**Powiatowy Zarząd Dróg  
w Kielcach**

Nr sprawy: PZD.26.2.2020

**Wyjaśnienia na skierowane do zamawiającego zapytania  
i zmiana treści Specyfikacji Istotnych Warunków Zamówienia**

dot.: Postępowania przetargowego nr PZD/N/1/2020 pod nazwą: Zamówienie w formule „zaprojektuj i wybuduj” na realizację zadania p.n. „Rozbudowa drogi powiatowej nr 0396 T od km 0+000 do skrzyżowania z DW 786 w msc. Łopuszno”. BZP-508262-N-2020.

**Kanał technologiczny KTp1**

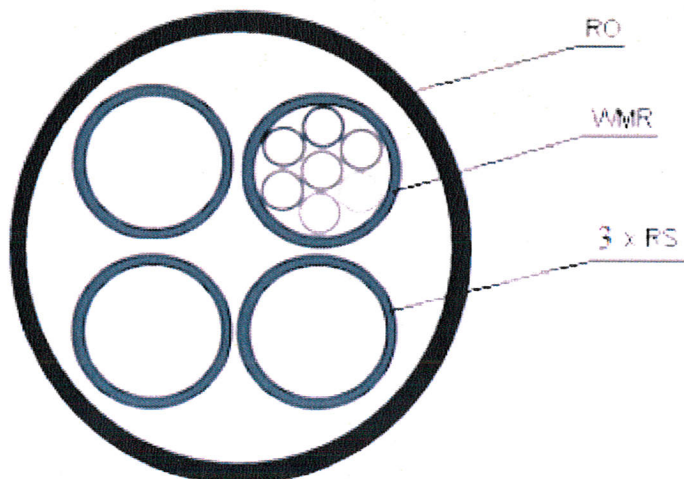
Prosimy o potwierdzenie przekroju poprzecznego przez kanał technologiczny jaki wykonawca ma wycenić.

Zamawiający akceptuje przekrój poprzeczny kanału technologicznego.
